Fagnotat

Vår referanse: PLAN-2022/20670-108
Saksbehandler: Kathrine Tellebon
Dato: 12.12.2024

Forslag til detaljregulering anbefales vedtatt Årstad, Gnr.162, Bnr.555 m.fl., Bjørnsons gate, næringsbygg Arealplan-ID 70550000

Figur 2: Oppriss av eksisterende situasjon øverst, og foreliggende planforslag nederst.

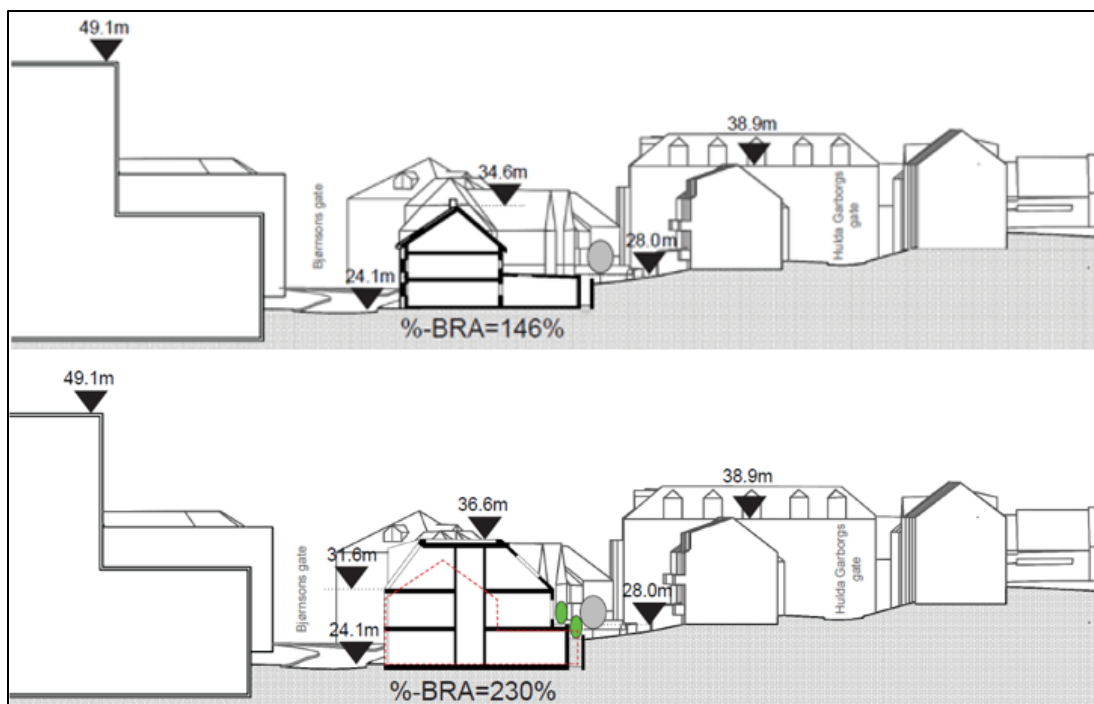
PBE har gjennom planprosessen vurdert at den nye bebyggelsen må underordne seg Evangeliekirkens gesimslinje på k+31,6 i Bjørnsons gate. Forslagsstiller har imøtekommet dette, og gesimshøyden er sikret i plankartet.

Figur 5: Foreslått utforming av takark til offentlig ettersyn til venstre, foreliggende planforslag til høyre.

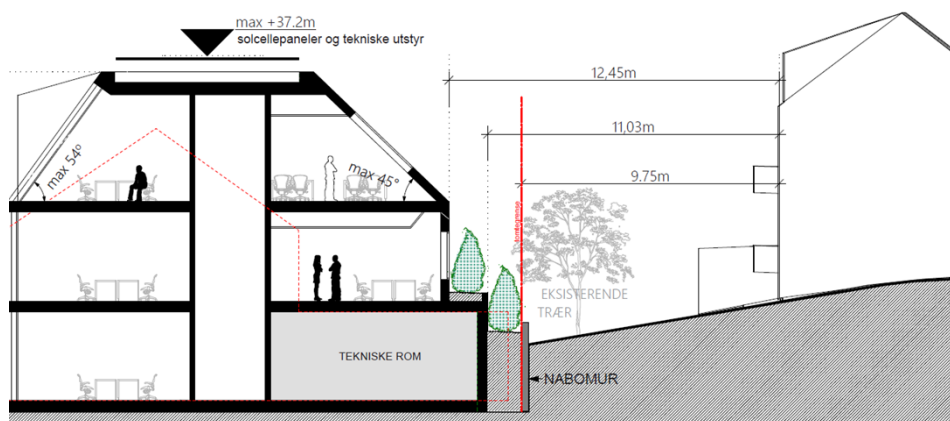
Til offentlig ettersyn vurderte PBE at foreslått takark ikke ivaretok kirkebyggets posisjon i Bjørnsons gate og kulturmiljøet. Foreslått takark strakk seg fra bakke til topp og fremstod som en portal. Det ble vurdert at dette grepet konkurrerte med kirken sitt inngangsparti. Arkitekt har argumentert for at takarken må beholdes, da den er arkitektonisk viktig for opplevelsen av gateløpet. Det er på bakgrunn av dette gjort justeringer basert på

Byarkitektens tilbakemeldinger, hvor takarken er skilt fra tak og fasade med en tydelig gesims og møne (se Figur 5). Dette er sikret i bestemmelse 3.1.2.e. På denne måten tas det i bruk flere elementer fra nabobebyggelsen i vest, enn fra Evangeliekirken. PBE vurderer at takarken fremdeles er fremtredende, men er mindre dominerende og kan derfor aksepteres.
